提出書類リスト
(浜岡4号炉低圧車軸クリアランス認可申請)

浜岡4号炉低圧車軸クリアランス認可申請書に対するコメントリスト

2020年10月20日
中部電力株式会社

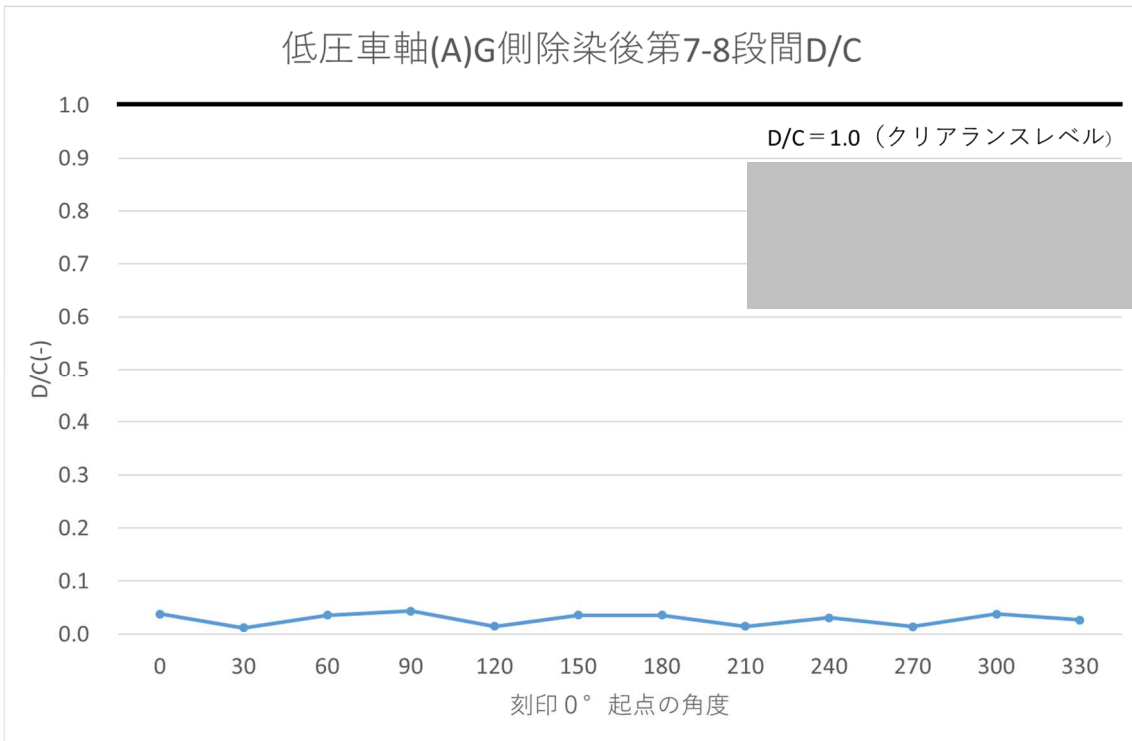
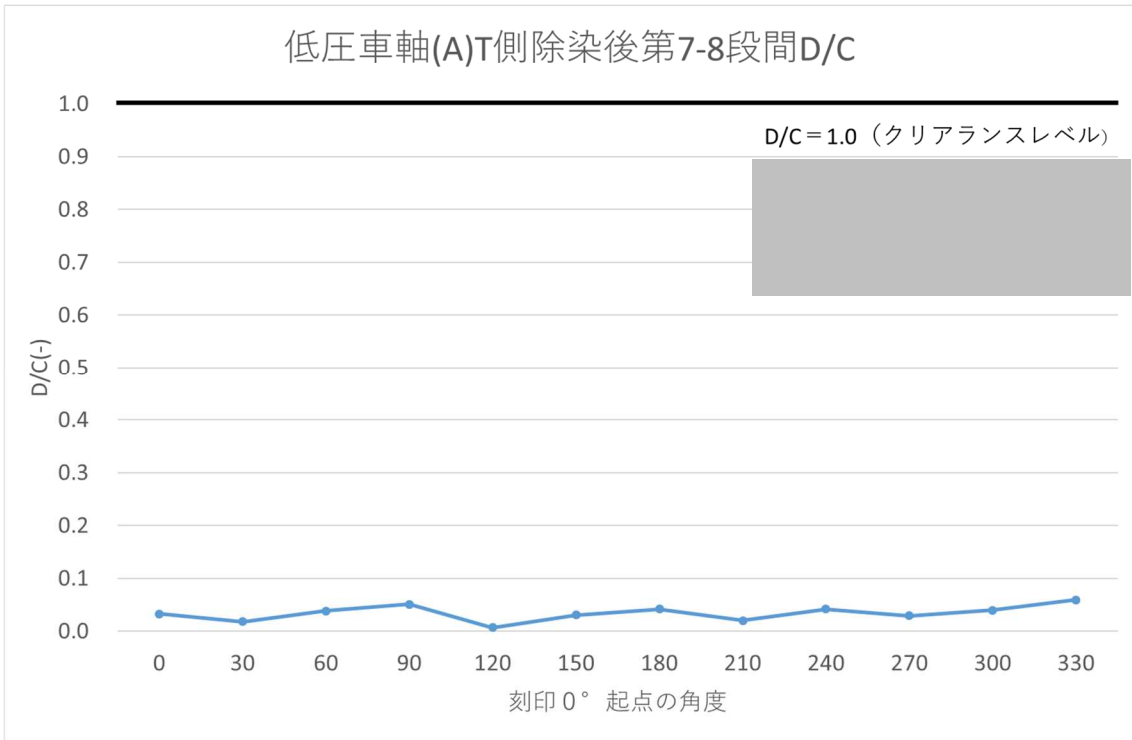
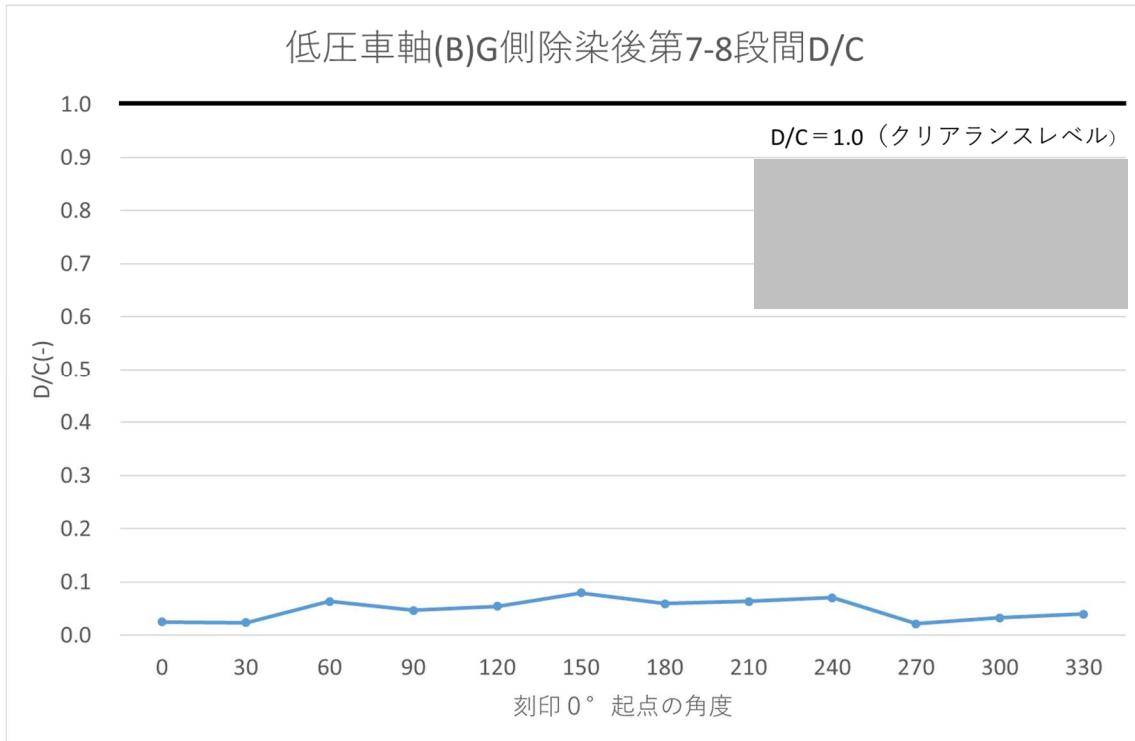
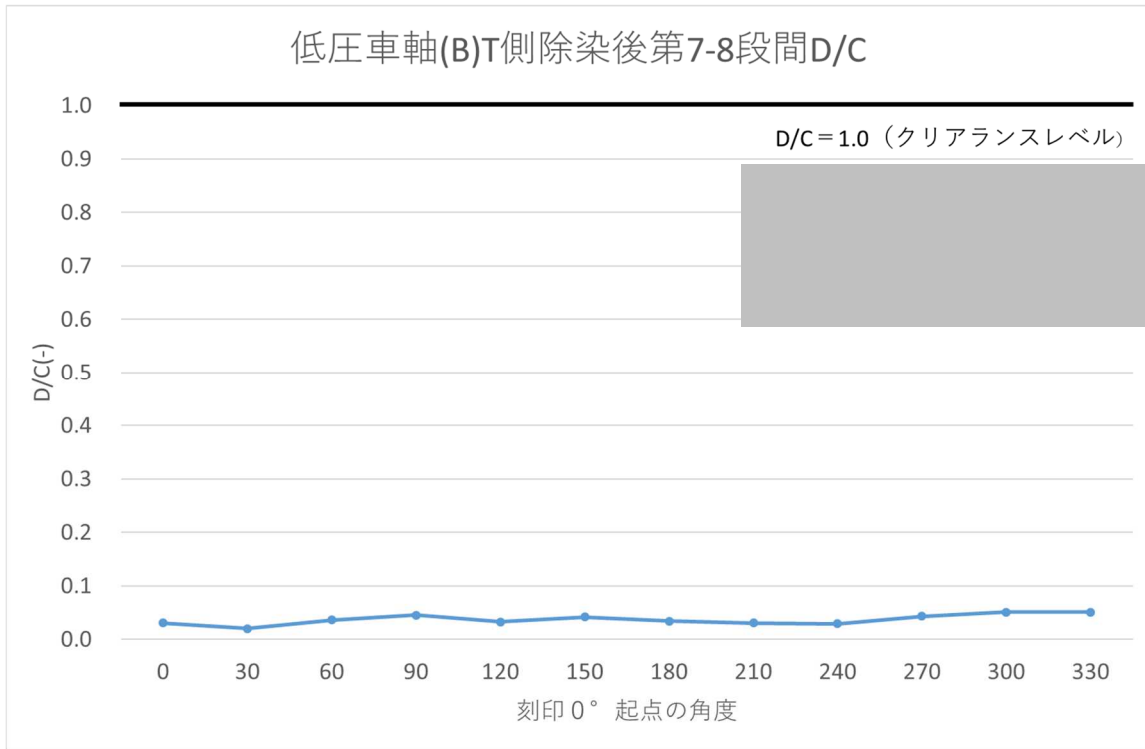
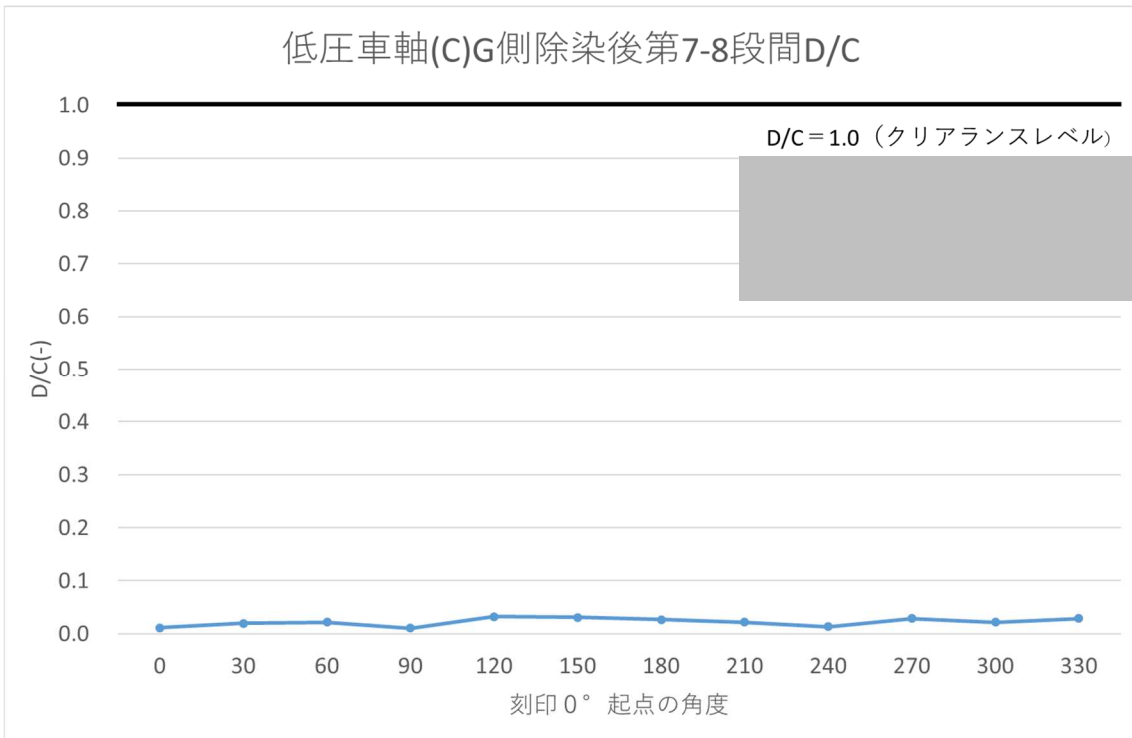
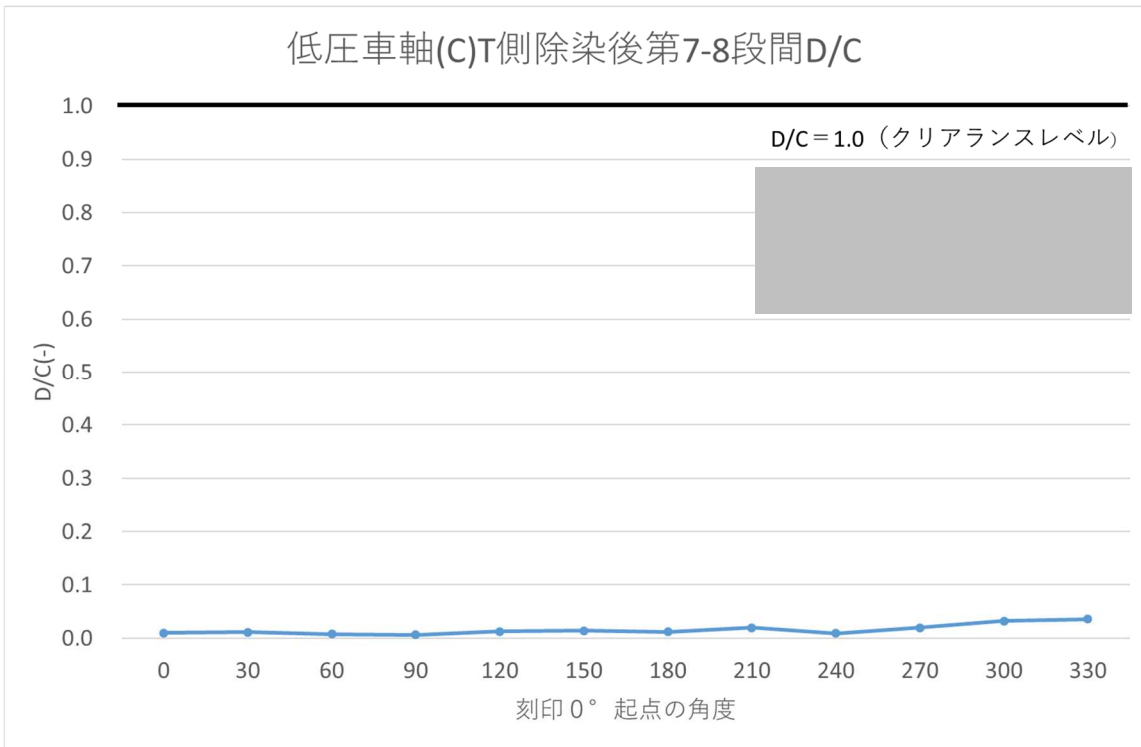
No.	Page	質問・コメント等
2-1		添付書類四に関して、サンプリング測定は、全ての測定単位の $\Sigma(D/C)$ が1以下であることが前提条件なので、この前提条件を満足していることを明記すること。 (なお、同程度の汚染であることは、複数の対象物を一つの測定単位とした場合の前提条件である)。
2-2		7月9日資料番号 2-3 No.2 に関して、放射能濃度の算出にあたり、表面汚染密度や比表面積の平均値を用いているが、平均値を用いた根拠を説明すること。

- ・認可申請書添付書類四において [REDACTED]
[REDACTED]
放射能濃度 (^{60}Co) は 0.01Bq/g 程度、 D/C (^{60}Co) は 0.1 程度と評価した。また、保守的に [REDACTED] 放射能濃度 (^{60}Co) を求めると 0.03 Bq/g となり、 D/C (^{60}Co) は 0.3 程度であり基準値を下回ると評価した。以上より、二次的な汚染による「測定単位」の評価対象核種の D/C (^{60}Co) は 1 以下であると評価した。」と記載している。
- ・また、二次的な汚染の実測により、「測定単位」の評価対象核種の D/C (^{60}Co) は 1 以下であることを確認した結果を次頁以降に図示する。

(添付6) 図 - 5 放射エネルギーの測定方法の妥当性確認 (ケース A) (1/4) 線源試験概略図

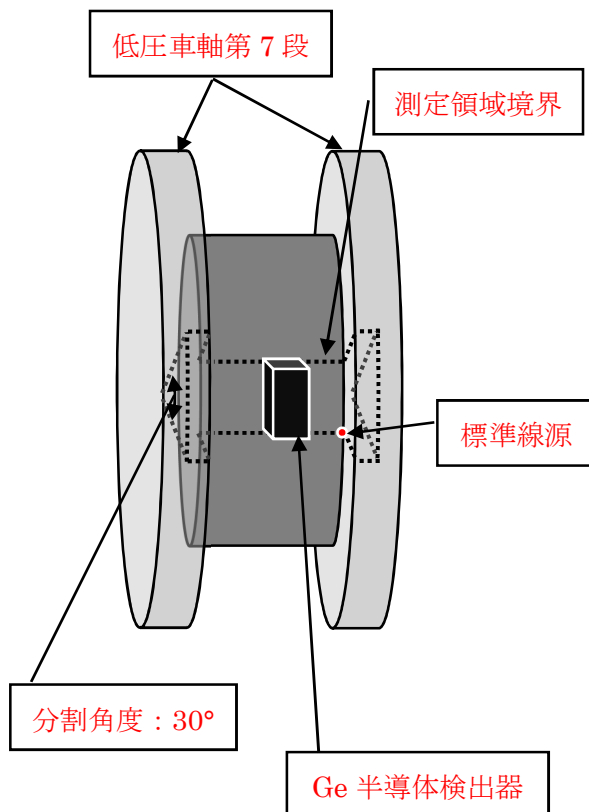
No.	Page	質問・コメント等
4	添付図表 6-19、6- 21、6-23	添付書類六に関し、(添付6) 図-5, 6の放射エネルギーの測定方法の妥当性確認に関して、測定領域、線源、検出器の位置関係が不明確であり、現状の写真では示すことができていないところがあるため、ポンチ絵等でわかるように記載すること。

- ・対象物と検出器の位置関係は、「(添付6) 図-2」に示すとおり、測定領域が検出器の視野角 (Ge 半導体検出器 : $\pm 60^\circ$ 、NaI シンチレーションサーベイメータ : $\pm 135^\circ$) に入るよう設置する。
- ・標準線源は、検出器中心から最も遠い位置に設置。
- ・概略図は以下のとおり。

①測定領域の中央と Ge 半導体検出器中心との距離が 844mm となるよう設置。

②測定領域の中で、検出器中心から最も遠い点に標準線源を設置。

- ・最遠点に標準線源を配置した放射線測定装置による測定結果 (計数率) は最小となり、逆に最近点に標準線源を配置すると測定結果 (計数率) は最大となる。
- ・放射能濃度 (Bq/g) は、計数率 (s⁻¹) に放射能換算係数 (Bq/s⁻¹) を乗じて放射エネルギー (Bq) を算出し、「測定単位」の重量 (g) で除すことにより求める。したがって、計数率が最小となる配置での放射能濃度は最小となる。
- ・したがって、最遠点に標準線源を配置することは、放射能濃度測定値が最小となるような線源配置である。本申請書に記載したその他の線源試験も同様である。

以下の内容を申請書((添付3)図-3)に反映する。

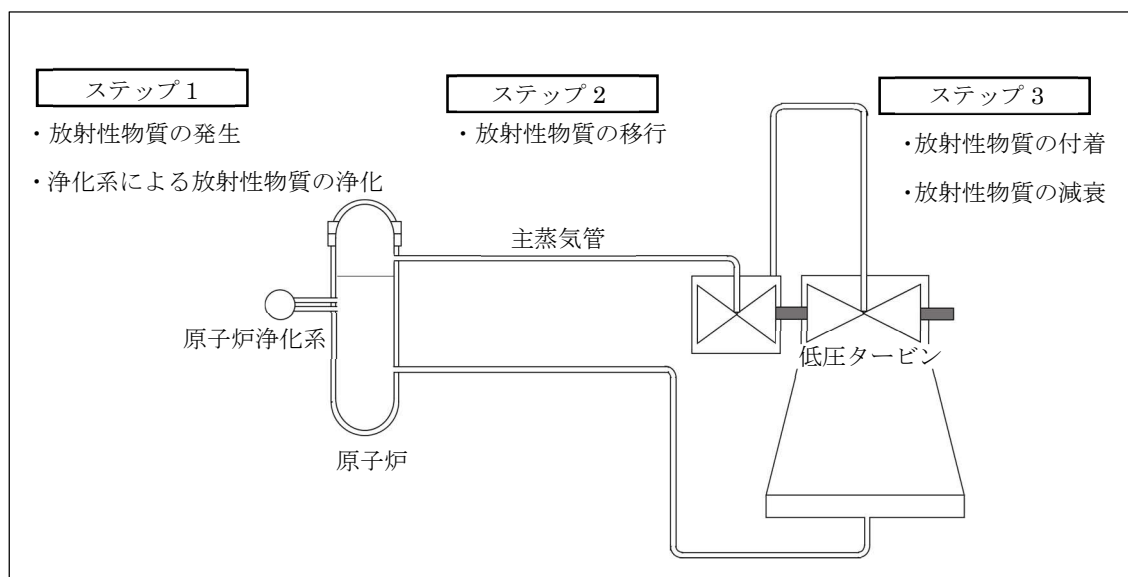
No.	Page	質問・コメント等
9-1	添付図表 3-3～3-6	審査基準 3.1(1)イ②に関して、二次的な汚染の生成メカニズムについて、核種の生成率は母材の元素組成率と一定としていること、付着率は生成率と一定としていることの根拠を記載すること。 (審査基準 3.1(1)②では、放射性物質の組成を精度よく評価するというよりも、「放射性物質の種類が幅広く選定されるように、合理的な範囲で当該計算及び評価がされていること」としている。)
9-2	添付図表 3-4	申請書(添付図表 3-4 頁)の二次的な汚染の生成メカニズムにおいて、CP核種およびFP核種の生成率は原子炉水中の放射能濃度が一定、また生成された原子炉水中の核種の個数が一定を条件としているが、その根拠を示すこと。

二次的な汚染の生成メカニズムとして、評価対象核種が幅広く選択できることを考慮して、放射性物質の発生、浄化、移行、付着及び減衰をモデル化しての計算及び代表試料の放射化学分析により評価対象核種選択のための放射能濃度を求める
